GRE CODE
GRE.EEC.R.25.IT.W.14622.00.117.00

“IMPIANTO EOLICO ACQUAVIVA”

Riscontro punto 6 delle Integrazioni MITE su Geologia e Idrogeologia

Di seguito si mostra uno stralcio della tavola prodotta.

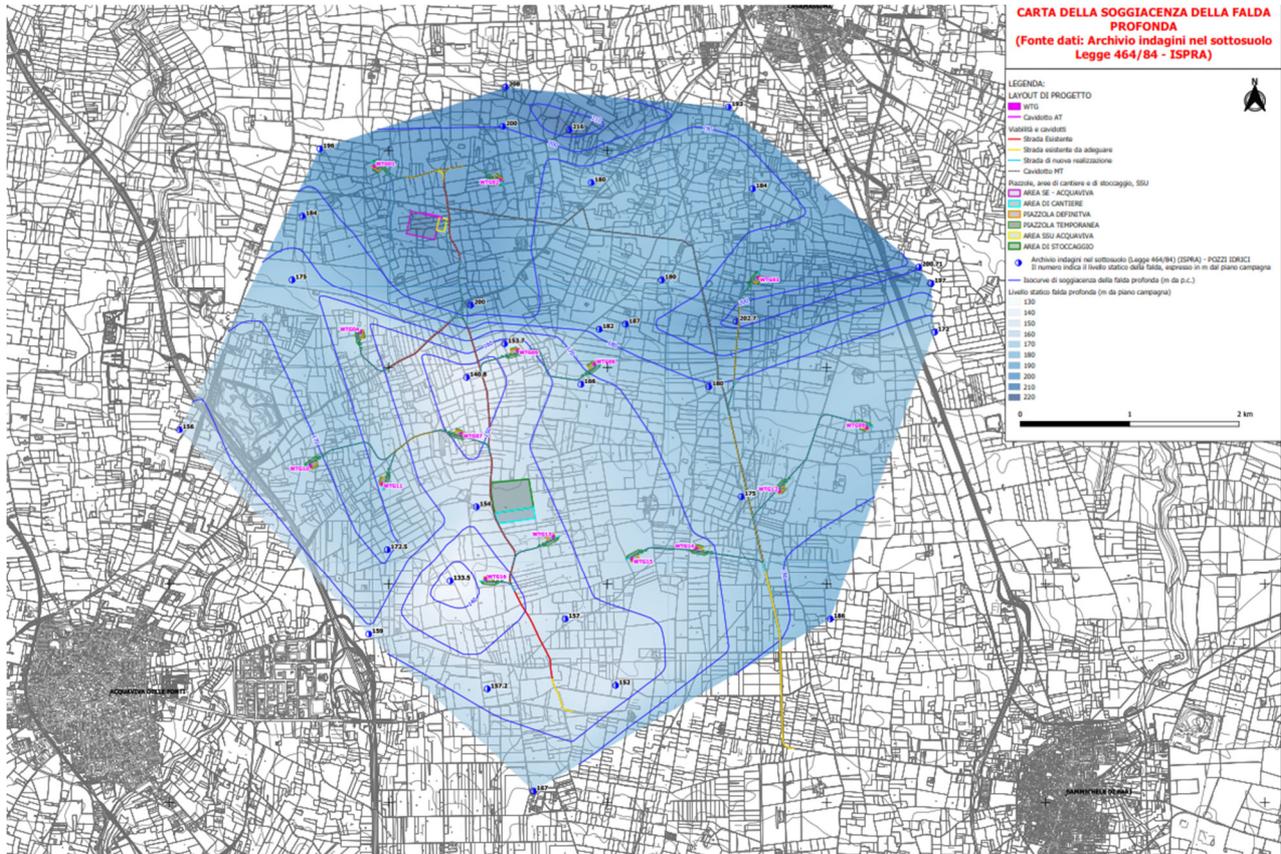
La relazione appare solo descrittiva e non supportata né da indagini puntuali né da verifiche in grado di determinare il grado della stabilità dei versanti interessati sia dalle opere puntuali che lineari pre e post operam. Dal punto di vista idrogeologico, non emergono dati e informazioni circa la presenza di falde idriche e la loro eventuale interazione con le opere da realizzare.

Alla luce di quanto evidenziato si richiede un maggior livello di approfondimento degli aspetti geologici, idrogeologici e geomorfologici al fine di verificare l'idoneità delle scelte localizzative dell'intero impianto, sia per quanto attiene la scelta dell'ubicazione dei singoli aerogeneratori che per quanto attiene i tracciati dei cavidotti e la stazione elettrica, ed in particolare l'interferenza di eventuali falde idriche o di sorgenti idriche che possano interferire con le opere da realizzare e/o le eventuali fondazioni profonde che possano interferire con le opere da realizzare e/o le eventuali fondazioni profonde

Al fine di rendere di più facile comprensione l'assetto idrogeologico locale, è stata prodotta apposita cartografia (Elaborato allegato) in cui sono ubicati tutti i pozzi idrici presenti nell'area di progetto, censiti dall'ISPRA nell'ambito del progetto "Archivio indagini nel sottosuolo (Legge 464/84)". Per ogni pozzo censito è indicato il livello statico della falda, così come indicato all'interno della scheda interrogabile per ogni pozzo censito. Dalla consultazione dei livelli statici dei pozzi idrici censiti, è stata elaborata la carta della isogiacenza della falda, espressa in metri dal piano campagna (sia in forma cromatica che con l'indicazione delle isocurve di soggiacenza)

Dall'analisi dei pozzi censiti, si rileva che la falda di base (profonda), circola all'interno del basamento calcareo a profondità che vanno dai 130 m ai 200 m dal p.c.

In conclusione, vista la tipologia di fondazioni (il progetto prevede la realizzazione di fondazioni superficiali; non sono contemplate fondazioni profonde), data la certificata quota di rinvenimento della falda idrica profonda e data l'assenza di emergenze idriche (sorgenti), è possibile affermare con certezza che il progetto nella sua interezza non interferisce in alcun modo con l'assetto idrogeologico locale.
